**Avis délibéré de la mission régionale
d'autorité environnementale Auvergne-Rhône-Alpes
relatif au projet de centrale photovoltaïque
présenté par la société Green Energy 3000 GmbH
sur la commune de Chevagnes
(département de l'Allier)**

Avis n° 2019-ARA-AP-911

Illustration 1: Plan du projet – aménagement retenu (source : dossier)

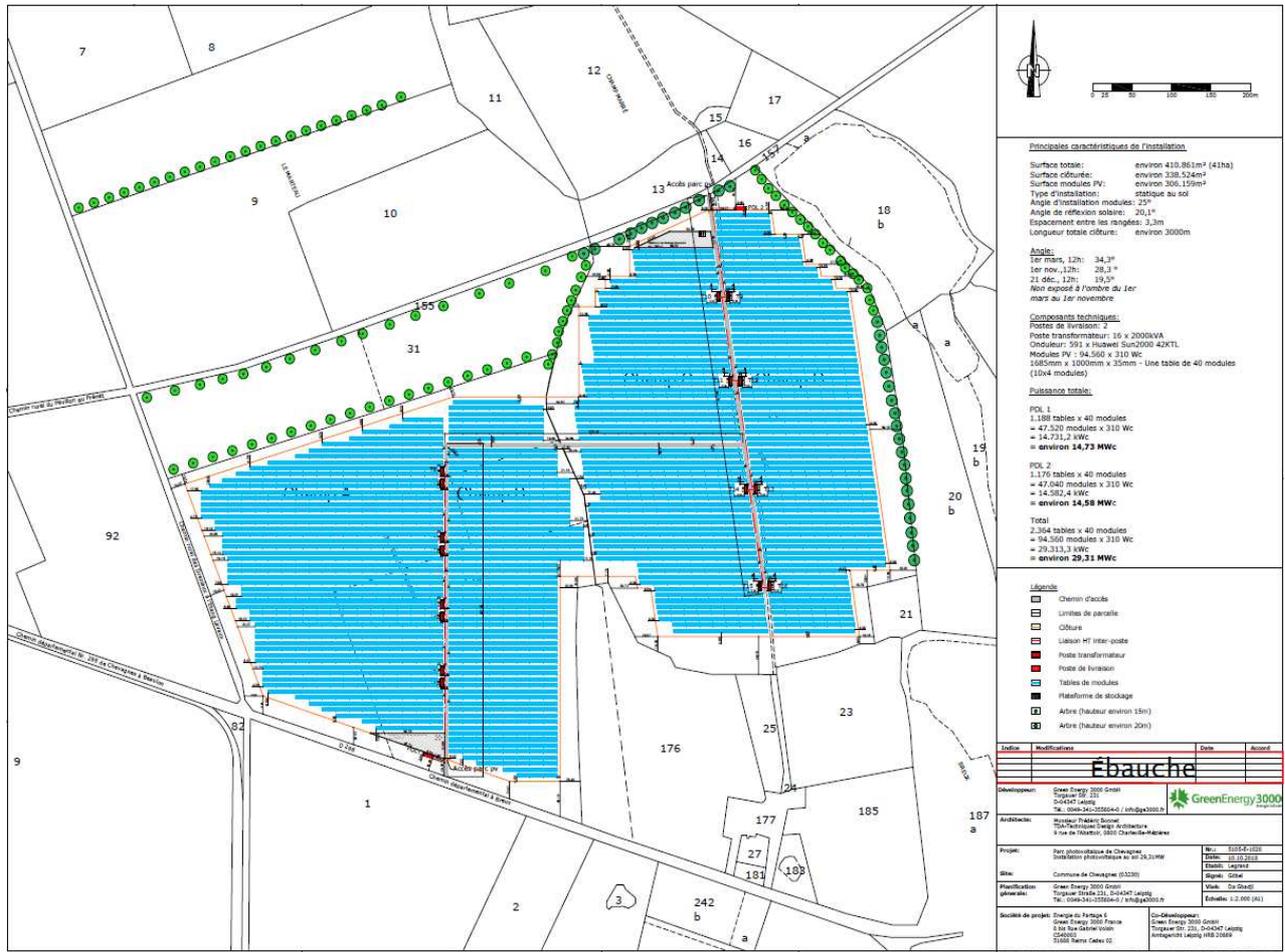
Le dossier mentionne le besoin de raccordement du parc au réseau électrique national via un poste source. Ni la localisation de ce poste, ni ses caractéristiques, ni le tracé du raccordement électrique du parc à ce poste ne sont fournis. Ces éléments sont pourtant indissociables du projet de création du parc photovoltaïque, celui ne pouvant être fonctionnel sans ce raccordement. L'Autorité environnementale revient sur ce point au paragraphe 2.1 du présent avis.

L'Autorité environnementale recommande de compléter l'étude d'impact par une présentation des caractéristiques du raccordement du parc au réseau électrique public (ligne et poste) y compris de ses effets potentiels sur le poste source (travaux éventuels), d'évaluer ses incidences et de prévoir les mesures d'évitement, de réduction et de compensation adaptées. Elle rappelle que, le cas échéant, l'étude d'impact devra être ensuite actualisée lorsque les incidences auront pu être complètement identifiées et appréciées.
